N° du document : SUPAIR_2018/07_002

OBJET: Désolidarisation de la poche parachute du fond de l'airbag

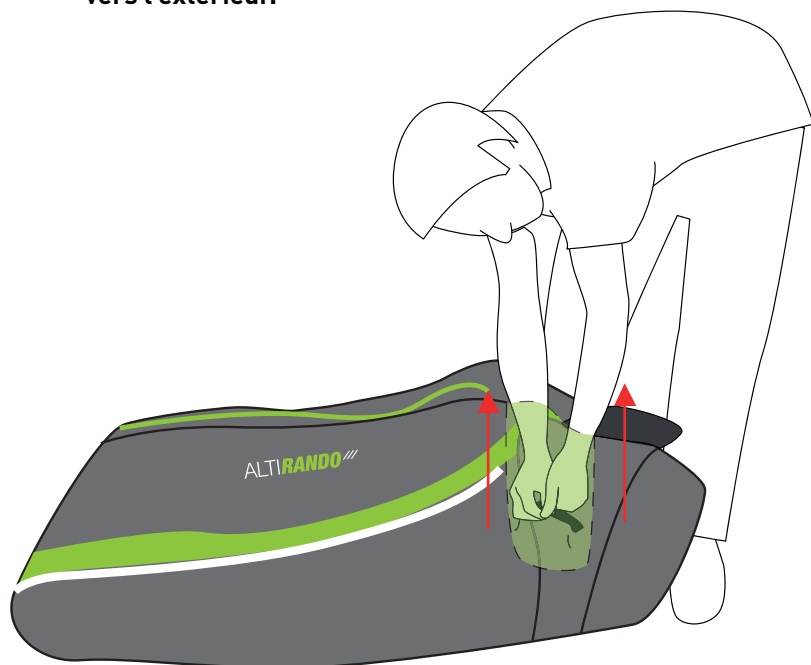
Afin d'éviter tout problème, nous conseillons aux pilotes ayant volé sans parachute ou ayant impacté sous leur secours, de vérifier comme suit :

Ouvrir la poche, sortir le parachute et tirer la poche vers l'extérieur.

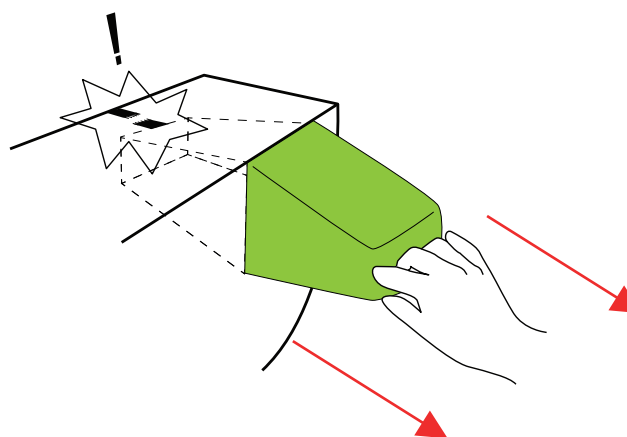
1ere possibilité
Celle-ci se déploie complètement.
Il faut nous renvoyer la sellette pour réparation.

2 eme possibilité
La poche reste accrochée par le fond : pas de problème, installez à nouveau votre secours, faites un essai sous portique et refermez de la même façon. Bon vol !
